Bebauungsplan W-29-12 „südlicher Pfaffensteig“

Behandlung der vorgebrachten Stellungnahmen aus der frühzeitigen Öffentlichkeitsbeteiligung (vom 10.09.2012 bis 10.10.2012) in Verbindung mit der Beteiligung der betroffenen Träger öffentlicher Belange und sonstigen Behörden gem. § 3 Abs. 1 BauGB in V. m. § 4 BauGB

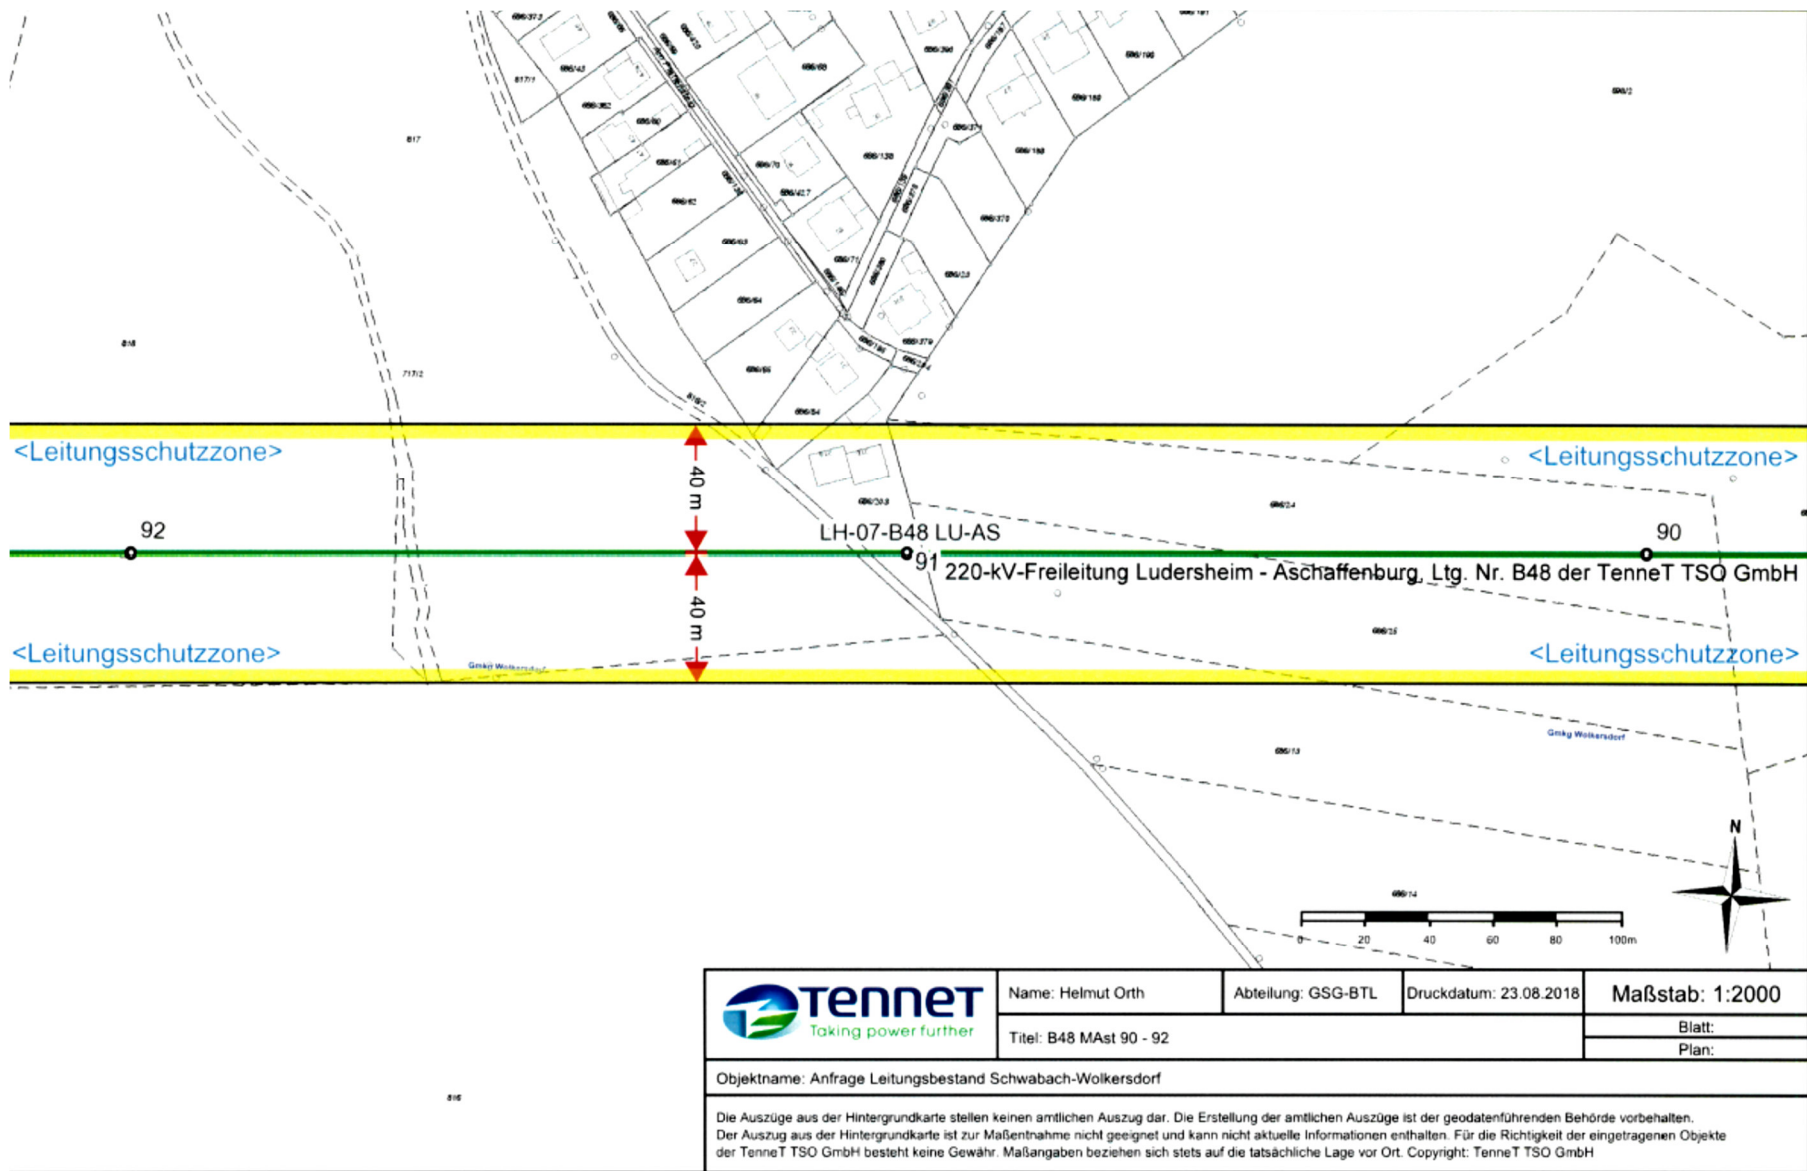
TenneT TSO GmbH (27.08.2018)	
wie Ihnen bereits bekannt ist, verläuft in Ihrem Planungsgebiet unsere mit niederohmiger Sternpunktterdung betriebene oben genannte Leitung. Die Leitungstrasse der Freileitung einschließlich der Leitungsschutzzone (je 40,00 m beiderseits der Leitungsachse), die Leitungsbezeichnung, die Mastnummerierung und den Eigentümervermerk haben wir in den beiliegenden Lageplan M 1 : 2.000 eingetragen und gelb markiert. Für die Richtigkeit der in den Lageplan eingetragenen Leitungstrasse besteht jedoch keine Gewähr. Die Maßangaben beziehen sich stets auf die tatsächliche Leitungsachse im Gelände. Wir, die TenneT TSO GmbH, haben grundsätzlich keine Einwände zur Aufstellung des Bebauungsplanes, bitten Sie aber, folgende Hinweise bezüglich unserer Höchstspannungsfreileitung zu beachten und soweit erforderlich in die textliche Festsetzung miteinzuarbeiten: • Innerhalb der Leitungsschutzzone (jeweils 40,00 m beiderseits der Leitungsachse) der Höchstspannungsfreileitung ist nur eine eingeschränkte Bebauung möglich. Maßgebend sind hier die einschlägigen Vorschriften DIN EN 50341 „Freileitungen über AC 45 kV“ und DIN VDE 0105 - 100, in denen die Mindestabstände zu den Leiterseilen festgelegt sind. Wir bitten deshalb zu beachten, dass alle Bauvorhaben (Häuser, Straßen, Straßenleuchten, Stellplätze, Tankstellen, Fahnenmaste, Aufschüttungen, Abgrabungen, Anpflanzungen, etc.), die auf Grundstücken innerhalb der Schutzzone liegen oder unmittelbar daran angrenzen, der TenneT TSO GmbH im Rahmen des Baugenehmigungsprozesses zur Stellungnahme vorzulegen sind.	auf unsere Anfrage haben Sie uns einen Übersichtsplan der o.g. Leistungstrasse mit den 40,00 m Leitungsschutzzonen beiderseits der Leitungsachse übersandt. Die o.g. 220 KV-Freileitung besteht in der unveränderten Form schon seit der Rechtskraft des ersten Bebauungsplanes W-18a-72 der Stadt Schwabach. Das Abstimmungsergebnis mit dem Versorgungsträger (damals Bayernwerk Aktiengesellschaft in Würzburg) wurde im Bebauungsplan eingearbeitet. Dieser Bebauungsplan wurde dann am 30.06.1981 von der Regierung von Mittelfranken genehmigt. Bekanntmachung der Rechtskraft erfolgte im Amtsblatt der Stadt Schwabach Nr. 32 am 20.07.1981. Am 29.11.1985 hat der Stadtrat der Stadt Schwabach einen neuen Beschluss zur Aufstellung eines Bebauungsplanes W-18a-85 gefasst. Der Geltungsbereich dieses Bebauungsplanes war mit dem Planbereich des o.g. Bebauungsplanes W-18a-72 gleich. Er trat am 21.01.1991 durch die Bekanntmachung im Amtsblatt in Kraft. Die dort getroffenen Festsetzungen bezüglich der Leitungstrassen wurden nachrichtlich aus dem ursprünglichen Bebauungsplan übernommen, da hier keine Veränderungen an den Leitungen stattgefunden haben (s. Anlage 2) Auch in diesem laufenden Bebauungsplanverfahren W-29-12 der den südlichen Teilbereich des o.g. Bebauungsplanes W-18a-85 beinhaltet, wurden die

Die Schutzabstände zur o.g. Leitung sind dem Planblatt zu entnehmen und betragen im Bereich der Mastmitte 20 m und im freien Verlauf 22 m beiderseits der Leitungsachse (s. Planblatt).

Eine Ausdehnung der Schutzleitungszone auf 40.00 m beiderseits der Leitungsachse, wie im Ihrem Schreiben vom 27.08.2018 gefordert, hätte zur Folge, dass die betroffenen Grundstückseigentümer (Fl.nr. 686/203) in ihren Eigentumsrechten erheblich verletzt würden und mit weitgehenden Entschädigungsfolgen zu rechnen wäre.

Falls der Schutzabstand unter der vorgenannten Voraussetzungen (Eingriff ins Eigentum, ggf. Entschädigungspflichten) im Bebauungsplan einfließen muss,

benötigen wir hierzu den aktuellen Planfeststellungsbeschluss als Rechtsgrundlage. Wir weisen vorsorglich darauf hin, dass der Leitungsträger an die Darstellungen im Flächennutzungsplan der Stadt Schwabach (FNP) gebunden ist und reine Planungsabsichten z.B. für eine neue Leitungstrasse nicht als Rechtsgrundlage ausreicht (s. Anlage 1).
TenneT TSO GmbH (17.10.2018)	
wie Ihnen bereits bekannt ist und wir in unserem Telefonat am 20.09.2018 genauer erörtert haben, verläuft im Bereich Ihrer Planungen unsere mit niederohmiger Sternpunktterdung betriebene, oben genannte Höchstspannungsfreileitung. Mit unserem Schreiben vom 24.08.2018 (Zeichen: GSG-BTL-oh-li-23329) teilten wir auf Ihre Anfrage die genaue Leitungstrasse unserer oben genannten Höchstspannungsfreileitung, einschließlich der Leitungsschutzzone (je 40,00 m beiderseits der Leitungsachse), mit. Die im Schreiben genannten Hinweise und Auflagen sind nach wie vor gültig und zu beachten. Zu Ihrem Schreiben vom 28.09.2018 können wir, die TenneT TSO GmbH, unter Beachtung der bereits genannten Hinweise und Auflagen Folgendes mitteilen:	es wird auf die vorstehende Stellungnahme verwiesen. Die Belange der Schutzabstände zur Starkstromtrasse (in Verfahren auf Grundlage der vorliegenden Planungsgrundunterlagen ca. 20-22 m festgelegt) muss im laufenden Verfahren behandelt und entsprechende Schutzvorkehrungen gegen schädliche Beeinträchtigung ausgehen von dieser Leitung getroffen werden. Ein Verlagern der Behandlung dieser für die Planung wichtigen Belange im Rahmen der Prüfung der Bauantragsunterlagen kann nicht zugestimmt werden. Zum Schutz vor der o.g. Starkstromleitung ausgehenden Beeinträchtigung müssen in laufenden Verfahren Festsetzungen getroffen werden. Diese wurden in § 4 Nachrichtliche Übernahme Abstand 2 festgelegt.
